112-1205

INFORME TÉCNICO No. CONTROL Y SEGUIMIENTO

Realizar visita de control y seguimiento al informe técnico con radicado 112-0049 de 16 de enero de 2015

Imagen 1 y 2. Unidades instaladas.

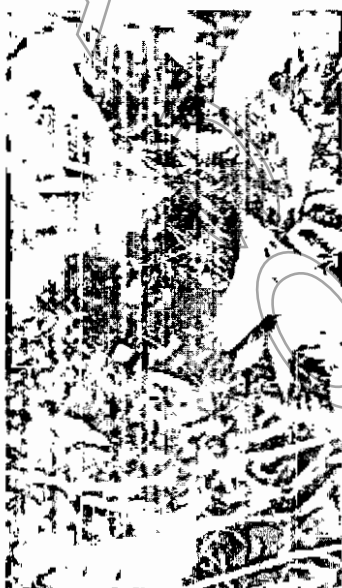
- La unidad con el material de lleno fue instalada con de acuerdo a las recomendaciones y actualmente el sistema funciona correctamente.
- Se evidencia los sistemas de ventilación implementados en el pozo séptico.
- No se evidencian vertimientos de aguas residuales.
